Oggetto: [ID 2322] art. 19 del D.Lgs 152/2006 ed art. 48 della L.R. 10/2010. Procedimento di verifica di assoggettabilità relativo alla realizzazione di un impianto idroelettrico di potenza nominale media di concessione pari a 520 KW in corrispondenza della traversa della pescaia di Santa Rosa sul fiume Arno, Comune di Firenze. Proponente: Silextech srl. Richiesta di contributi istruttori sulla documentazione integrativa e di chiarimento – Trasmissione contributi Direzione Ambiente -

OGGETTO: [ID 2322] Art. 19 del D.Lgs. 152/2006 ed art. 48 della L.R. 10/2010. Procedimento di verifica di assoggettabilità relativo alla realizzazione di un impianto idroelettrico di potenza nominale media di concessione pari a 520 kW in corrispondenza della traversa della Pescaia di Santa Rosa sul Fiume Arno, Comune di Firenze. Proponente: Silextech S.r.l.
Richiesta di contributi istruttori sulla documentazione integrativa e di chiarimento.
Invio contributo

Oggetto: [ID 2322] Art. 19 del D.Lgs. 152/2006, art. 48 della L.R. 10/2010. Procedimento di verifica di assoggettabilità relativo al progetto di un nuovo impianto idroelettrico sul Fiume Arno denominato "Santa Rosa", nel Comune di Firenze.

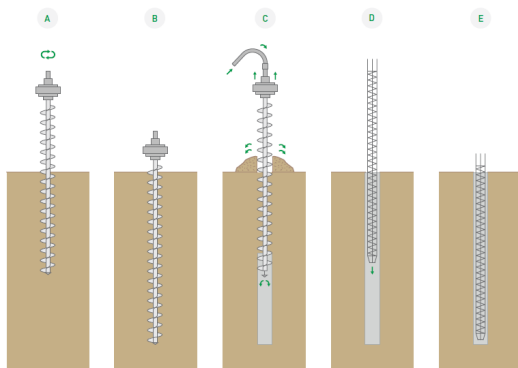
Per quanto riguarda l'esecuzione dei pali, questi verranno eseguiti con la tecnica dei pali trivellati ad elica continua (C.F.A.) o tradizionali rivestiti come mostrato in Fig. 2 e 3. Le peculiarità di queste tecniche sono:

- *Scavo in assenza di fluidi per il sostegno delle pareti (bentonite), con materiale di risulta costituito esclusivamente da terreno naturale;*
- *Nel caso dei C.F.A il terreno asportato viene istantaneamente sostituito dal calcestruzzo iniettato a pressione; in tal modo viene limitato il rilassamento delle pareti di scavo e sono garantiti il sostegno del foro e la perfetta aderenza tra palo e terreno. Mentre in caso di pali tradizionali rivestiti la struttura di rivestimento viene calata in concomitanza con l'avanzamento dell'asportazione del terreno sostenendo così le pareti e evitando il suo rilassamento*
- *Assenza di vibrazioni e limitata rumorosità;*
- *Registrazione e restituzione di tutte le principali fasi e parametri di realizzazione del palo.*

- A. La perforazione viene effettuata a rotazione con un'elica continua avente l'anima costituita da un'asta cava chiusa all'estremità inferiore da un dispositivo che impedisce l'ingresso del terreno e dell'acqua;
- B. Raggiungimento della profondità di progetto;
- C. Estrazione dell'elica con il terreno trattenuto tra le spirali ed il contemporaneo riempimento dal basso con calcestruzzo ad alta lavorabilità (SCC) pompato a pressione;
- D. Completato il getto del calcestruzzo, eseguito fino al piano di lavoro dell'attrezzatura, si procede all'inserimento dell'armatura metallica;
- E. Palo completato.

Si prende atto delle misure adottate dal proponente atte ad evitare impatti sulla qualità della falda.

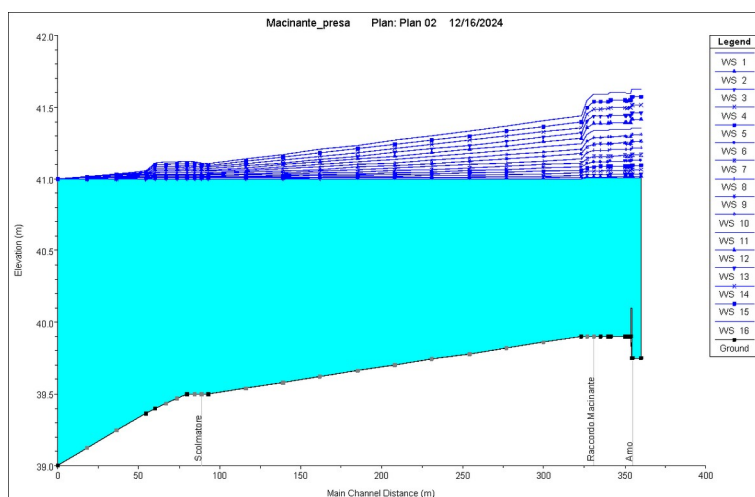
Rinviando a Publiacqua SpA, considerate le relative competenze, per una valutazione di maggior dettaglio delle analisi eseguite ed in merito alle portate impiegate nel modello, con particolare riferimento a quelle connesse alla scolmatore del Chiesi nel Curtatone, oltre che ad eventuali ulteriori portate legate alla presenza di scolmi non rilevati, si evidenziano i seguenti aspetti inerenti la modellizzazione effettuata che non sembrerebbero corretti o comunque non considerati:

a) non è chiaro se è stato considerato il restringimento della sezione, previsto in progetto, dello sbocco del Curtatone verso l'Arno in corrispondenza della Centrale Idroelettrica (futuro canale di sghiaio), sezione che risulta fortemente rastremata data la presenza della Centrale stessa;

b) presso l'opera di presa il livello idrico nel Macinante risulta maggiore di 41,50 mt slmm e quindi, con riferimento al livello idrico di progetto pari a 41,00mt, presenta una differenza ben superiore rispetto ai 10 cm stimati presso l'intersezione con il Curtatone.

E) Le analisi idrauliche dovranno essere effettuate prima di qualsiasi autorizzazione/concessione, integrandole con le eventuali osservazioni di Publiacqua SpA in merito alle portate che possono interessare il Canale Curtatone, e essere implementate sulla base di un modello che consideri lo stato progettuale finale dell'impianto.

In merito alla tubazione atta a raccogliere le eventuali acque di scolmo per la fase di cantiere, si raccomanda che la stessa sia opportunamente dimensionata anche sulla base delle analisi come sopra richiamate.
